Aktenzeichen: 612/JK

Datum: 05.03.2020

Bebauungsplan "KiTa am Ostparkstadion" - Beschluss zur erneuten Offenlage

Abbildung: Standort für die Ersatzpflanzungen; Flurstück 1437/2 rot umrandet

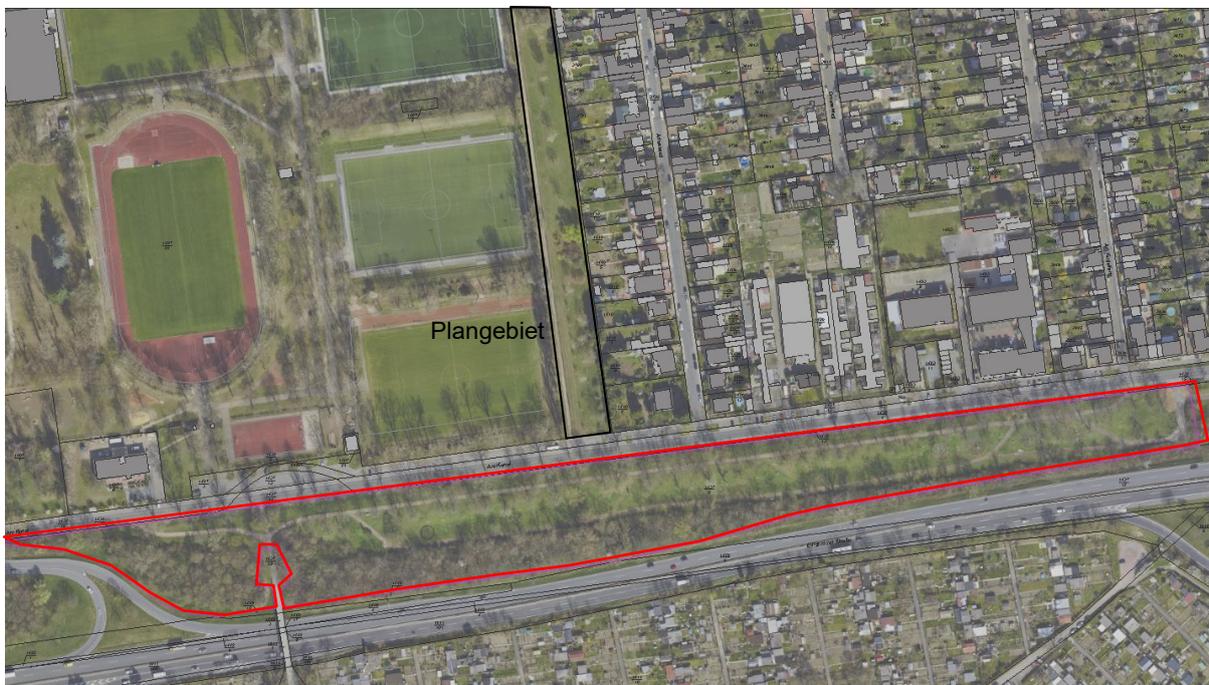
Aufgrund der begrenzten Flächen für neue Baumpflanzungen wird an der Festsetzung Nr. 9 zu den Kompensationsbäumen, entgegen der Stellungnahme der Unteren Naturschutzbehörde, festgehalten, so dass die Bäume wenn möglich im Plangebiet zu ersetzen sind. Zusätzlich wird das mit der Unteren Naturschutzbehörde abgestimmte Flurstück 1437/2, Gemarkung Frankenthal welches einen geschützten Landschaftsbestandteil darstellt als Ersatzstandort festgesetzt. Hier sind die Ersatzbäume zu pflanzen, wenn eine Pflanzung im Plangebiet nicht möglich bzw. nicht zielführend ist.

Abbildung: Bestandsplan Bäume und Strauchstrukturen

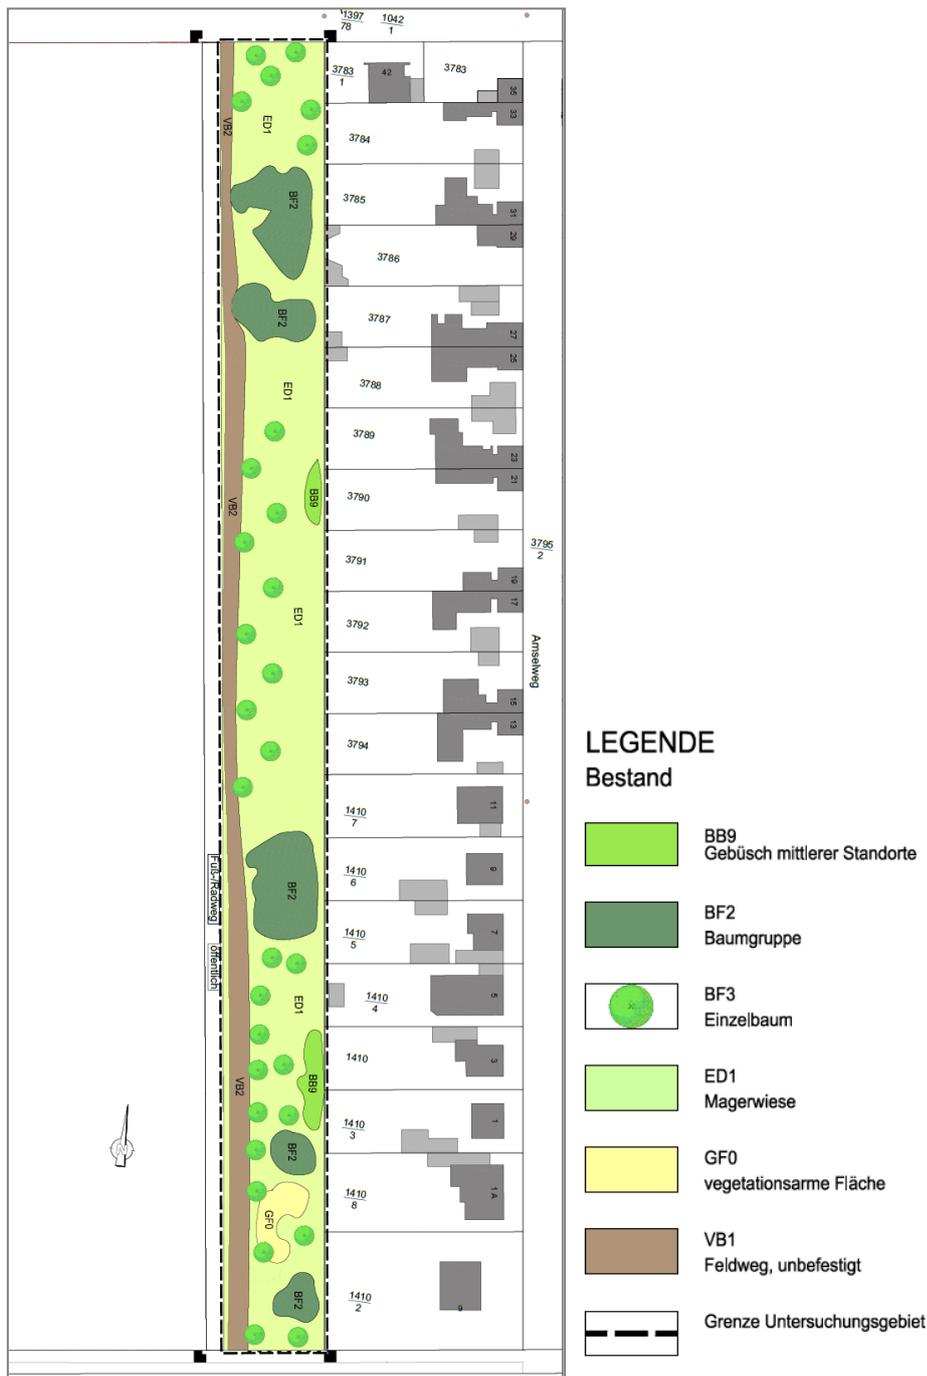
Die übrigen Bäume und Sträucher im Plangebiet die nicht im Rahmen einer Kompensationsverpflichtung gepflanzt wurden, unterliegen der Baumschutzverordnung der Stadt Frankenthal vom 24. März 1992. So auch die Bäume, die in der Planzeich-

nung vom August 2019 zum Bebauungsplanentwurf als zum Erhalt festgesetzt wurden. Diese Festsetzung ist nicht notwendig, da es im vorliegenden Fall sinnvoller erscheint auf die Baumschutzverordnung der Stadt Frankenthal zu verweisen. Im Rahmen der Genehmigung kann dann der zu dem Zeitpunkt tatsächliche Bestand aufgenommen werden und eine attraktive und pädagogisch sinnvolle Gestaltung der Freibereiche realisiert werden. Wird die Fällung eines geschützten Baumes beabsichtigt, ist eine Ausnahmegenehmigung erforderlich. Für unvermeidbar zu fallende Bäume ist für Ersatz am Eingriffsort bzw. in unmittelbarer Nähe zu sorgen. Kann der Ersatz nicht im Geltungsbereich des Bebauungsplans erfolgen, sind die Bäume auf dem Flurstück 1437/2, Gemarkung Frankenthal ersatzweise zu pflanzen.
